INFORME CONSOLIDADO DE LA EVALUACIÓN
DECLARACIÓN DE IMPACTO AMBIENTAL DEL PROYECTO
"Instalación de 3 Aerogeneradores Villa Alegre 1"

Puerto Montt, 02 de Agosto del 2021

Imagen 2.4. Resultado gráfico sobre imagen satelital de áreas de som
máxima astronómica según modelación (horas/año)

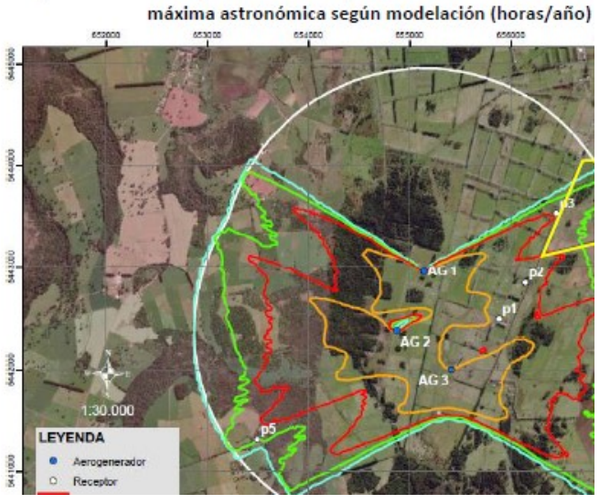
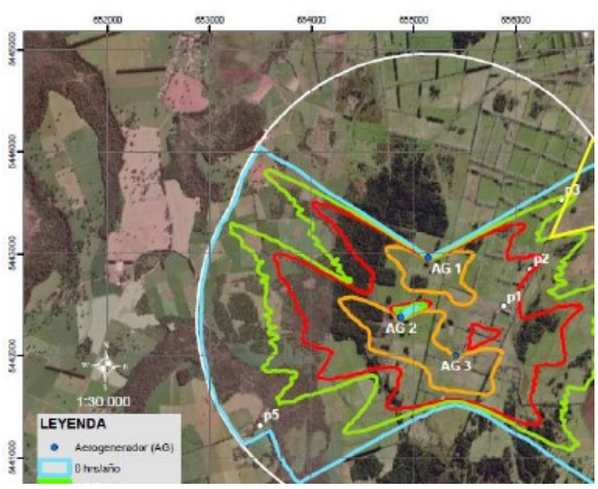
Observación: ***Represento a 142 vecinos y creo que tenemos derecho a opinar de este proyecto que nos atañe directamente, nadie nos ha informado sobre esto que nos afecta en nuestra calidad de vida a todos los que vinimos a la región a mejorar nuestra vida. Nos gustaría que nos indicaran como poder participar activamente, somos 142 familias muy interesadas en lo que pasa en nuestro entorno. Gracias.***

La modelación presentada en la imagen anterior muestra las curvas de tiempo en horas de exposición anual de la sombra parpadeante en el área de estudio.

Al incluir el polígono de la parcelación en consulta en el análisis (polígono amarillo), para la condición de máxima astronómica (peor caso), se puede observar que esta zona se encuentra ubicada en un área que presenta una sombra intermitente menor a 30 h/año, por lo que todas las viviendas ubicadas dentro de dicha parcelación recibirían en dicha condición sombra intermitente bajo el máximo indicado en la normativa de referencia (30 h/año). Para el caso de los min/día, y tomando en cuenta que el receptor más cercano (P3) se ubica en las proximidades de la entrada de la parcelación y que en ese punto el tiempo de sombra es inferior a 29 min/día, se puede concluir que, en cuanto al máximo de sombra por día en minutos, es inferior al límite de la normativa (30 min/día).

Tal como se puede apreciar, el polígono de la parcelación y las viviendas ubicadas dentro de ellas presentarán un tiempo de exposición a la sombra parpadeante menor a 4 h/año, siendo el límite máximo de la norma 8 h/año. Mientras que los minutos del día en que la sombra intermitente se encontrará presente en el área corresponderá a menos de 5 min/día (condición presente en P3), siendo que el máximo normado es de 30 min/día.

Imagen 2.4. Resultado gráfico sobre imagen satelital de áreas de som
máxima astronómica según modelación (horas/año)

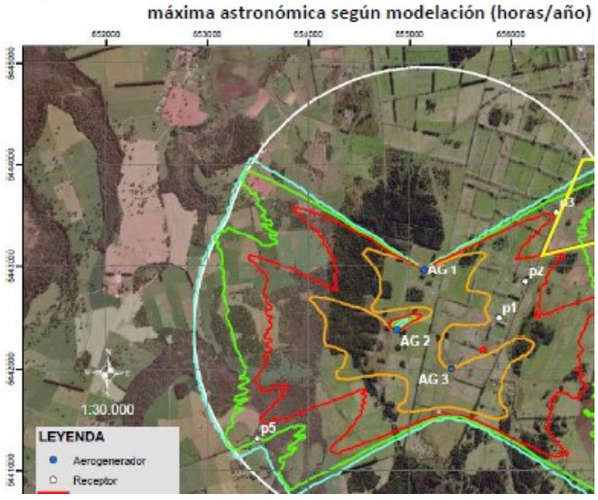
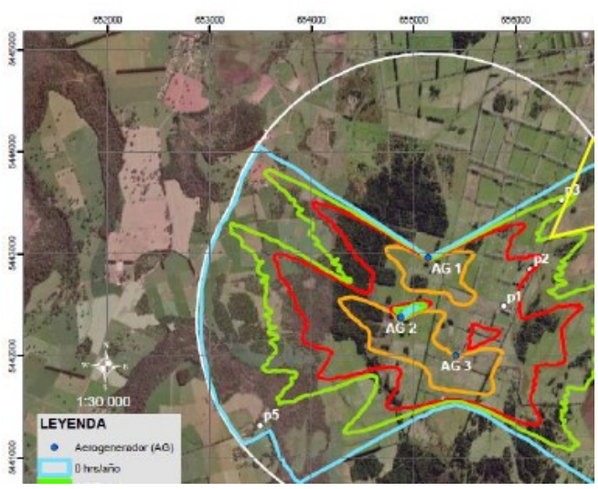
Observación: ***Hay que hacer un estudio profundo ya que seremos muchas las familias que viviremos allá y nuestra calidad de vida puede verse afectada.***

La modelación presentada en la imagen anterior muestra las curvas de tiempo en horas de exposición anual de la sombra parpadeante en el área de estudio.

Al incluir el polígono de la parcelación en consulta en el análisis (polígono amarillo), para la condición de máxima astronómica (peor caso), se puede observar que esta zona se encuentra ubicada en un área que presenta una sombra intermitente menor a 30 h/año, por lo que todas las viviendas ubicadas dentro de dicha parcelación recibirían en dicha condición sombra intermitente bajo el máximo indicado en la normativa de referencia (30 h/año). Para el caso de los min/día, y tomando en cuenta que el receptor más cercano (P3) se ubica en las proximidades de la entrada de la parcelación y que en ese punto el tiempo de sombra es inferior a 29 min/día, se puede concluir que, en cuanto al máximo de sombra por día en minutos, es inferior al límite de la normativa (30 min/día).
Para el caso de la condición meteorológica probable (caso real), la siguiente imagen muestra las curvas de tiempo en horas de exposición anual de la sombra parpadeante en el área de estudio.

Tal como se puede apreciar, el polígono de la parcelación y las viviendas ubicadas dentro de ellas presentarán un tiempo de exposición a la sombra parpadeante menor a 4 hrs/año, siendo el límite máximo de la norma 8 hrs/año. Mientras que los minutos del día en que la sombra intermitente se encontrará presente en el área corresponderá a menos de 5 min/día (condición presente en P3), siendo que el máximo normado es de 30 min/día.
